**Commission économique pour l'Europe**

**Forum mondial de l'harmonisation  
des Règlements concernant les véhicules****194<sup>e</sup> session**

**Accord de 1958 :****Examen de projets d'amendements à des Règlements ONU  
existants soumis par le GRSP****Proposition de complément 2 à la série 04 d'amendements  
au Règlement ONU n° 127 (Sécurité des piétons)****Communication du Groupe de travail de la sécurité passive\***

« Figure 13

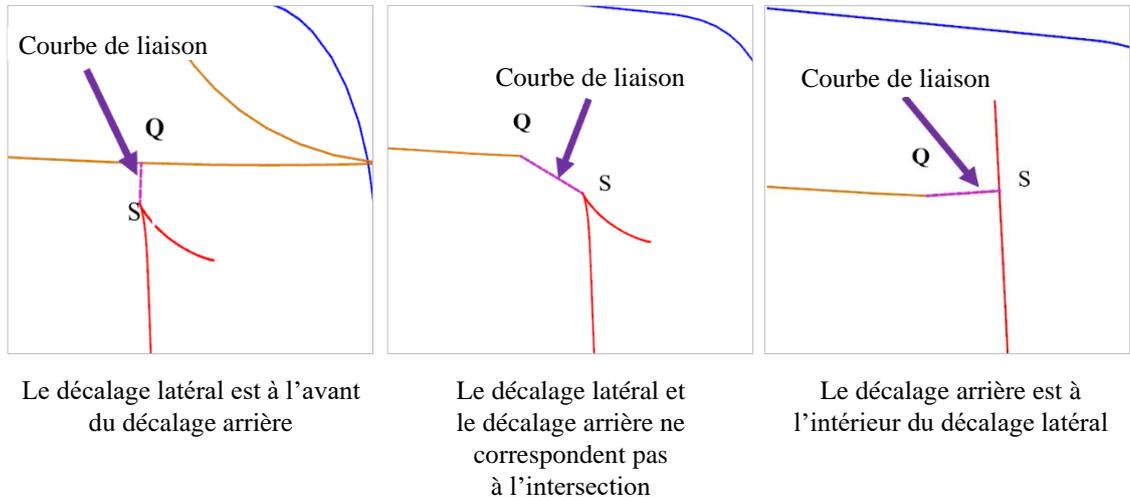
Paragraphe 2.44, figure 13, lire :

**Définition du coin supérieur en utilisant la distance la plus courte**
